改善箇所説明図

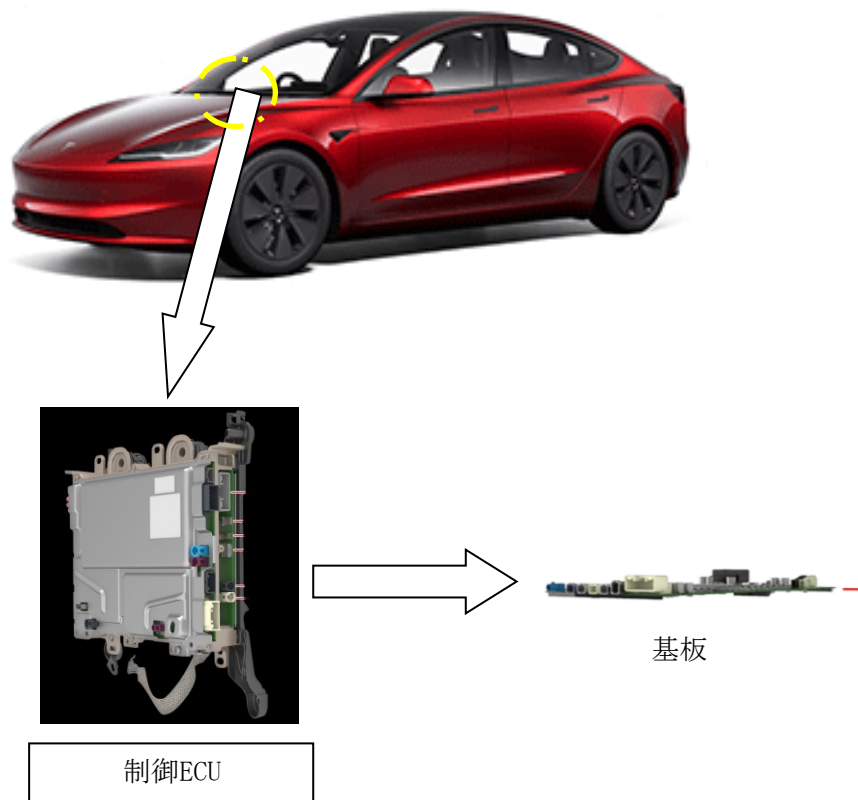
注：□ は、不具合発生箇所を示す。

後退時車両直後確認装置について、ソフトウェアの設計が不十分なため、車両の電源 ON 時に逆電流により制御 ECU の基板が短絡することがある。そのため、バックカメラの機能が失われ、後退時車両直後確認装置の基準を満たさなくなるおそれがある。

全車両、OTA により対策されたプログラムに書き換える。

なお、本不具合により書き換えが完了しない場合は、新品の制御 ECU に交換する。

識別：ソフトウェアバージョン 2024.44.25.3 かそれ以降
